ROCOV
HOLLANDS
MIDDEN

Rotterdam, 25 mei 2016

betreft: inzake R-net-haltes Leiden-Leiderdorp

I Onderzoek of te Leiden de T-splitsing Schuttersveld – Dellaertweg – Schipholweg rijdtijdwinst kan opleveren, want van wegenstructuur met rechte lijnen en haakse bochten is nauwelijks sprake.

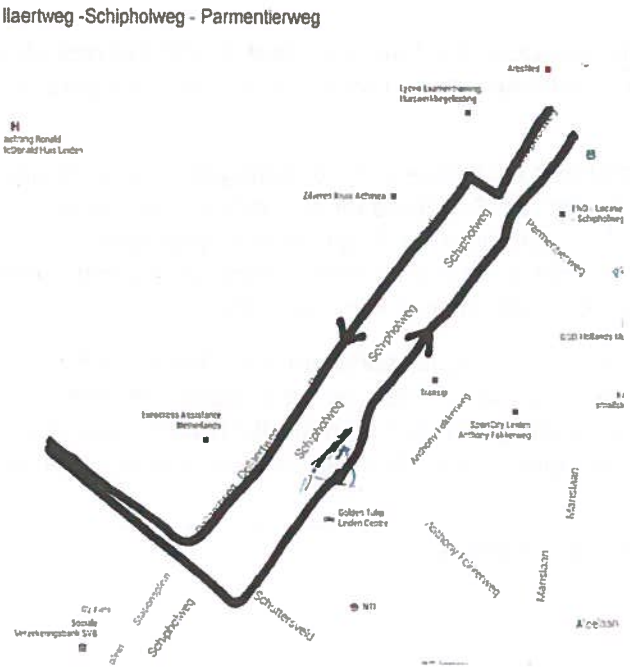
Wij raden aan:

a. voor bussen op de Dellaertweg de extra slinger richting spoortunnel te vervangen door een 90% bocht.

b. voor bussen komende uit de spoortunnel een drempelvrije route te scheppen via de ventweg van de Schipholweg met signaal voor het openen van de slagboom, terwijl op de rechtsaf-strook tot de Parmentierweg een voorrangsregeling wordt gecreëerd voor de rijbaan op de Schipholweg.

II Haltes Engelendaal

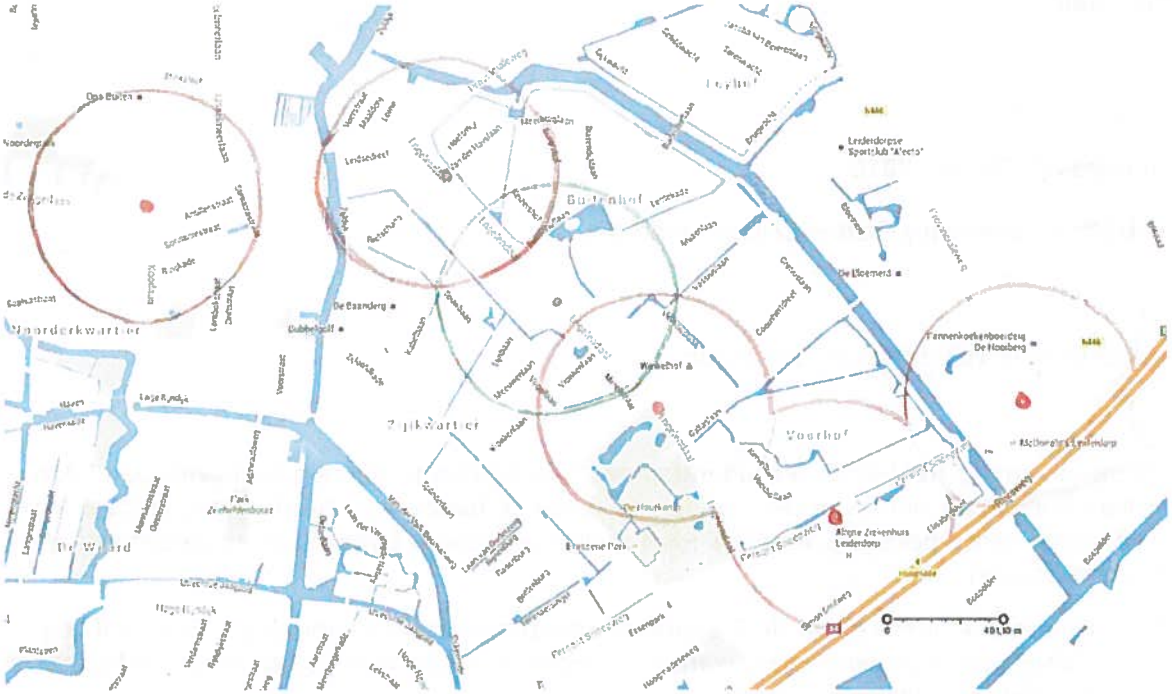
Op bovenstaande kaart hebben wij de voorgestelde haltes in rood omcirkeld met stralen van 400 meter. Dit is de uit onderzoek gebleken gemiddelde afstand die reizigers bereid zijn naar en van haltes te lopen.

Ons valt op dat tussen de haltes Rietschans en Winkelhof een grijsgebied voor R-net is geregeld, terwijl de bebouwing weerszijden de Engelendaal een extra R-nethalte rechtvaardigt. De groene cirkel met als middelpunt de T-splitsing Engelendaal-Houtschans laat het invloedsgebied zien dat voor evenwichtige aanvulling zorgt, zodat meer reizigers op grond van loopafstand zullen kiezen voor het HOV.

In Purmerend liggen de opstaphaltes van R-net op loopafstand deur-halte voor de forensenverbindingen naar Amsterdam. Leiderdorp heeft op de Engelendaal een vergelijkbare situatie. Wij bepleiten dus aanleg van een R-nethalte Houtschans, die tevens binnen de invloedssfeer van woningen ten zuiden van de Hofvijver (Muzenlaan) ligt.
